SZPITAL WOJEWÓDZKI
im. Kardynała Stefana Wyszyńskiego w Łomży
Al. Piłsudskiego 11, 18 – 404 Łomża
SEKCJA ZAMÓWIEŃ PUBLICZNYCH
NIP 718-16-89-321 REGON 450665024
tel. 86 47 33 314 fax 86 47 33 210

Znak sprawy: ZT-SZP-226/01/6/2020

WYJAŚNIENIE TREŚCI SIWZ

Dotyczy postępowania o udzielenie zamówienia publicznego prowadzonym w trybie przetargu nieograniczonego na zakup i dostawę wyrobów medycznych jednorazowego użytku oraz wyrobów medycznych wielokrotnego użytku dla Szpitala Wojewódzkiego im. Kardynała Stefana Wyszyńskiego w Łomży, znak sprawy: ZT-SZP-226/01/ 6 /2020.

Pakiet 186 Poz. 6

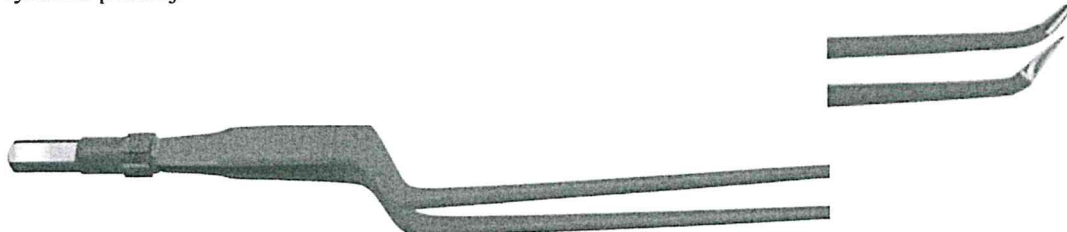
Prosimy o dopuszczenie pincety o długości 220 mm, zagiętej do góry, o szerokości końcówek 1 mm, jak na rysunku poniżej:

Odpowiedź: Zgodnie z zapisem SIWZ.
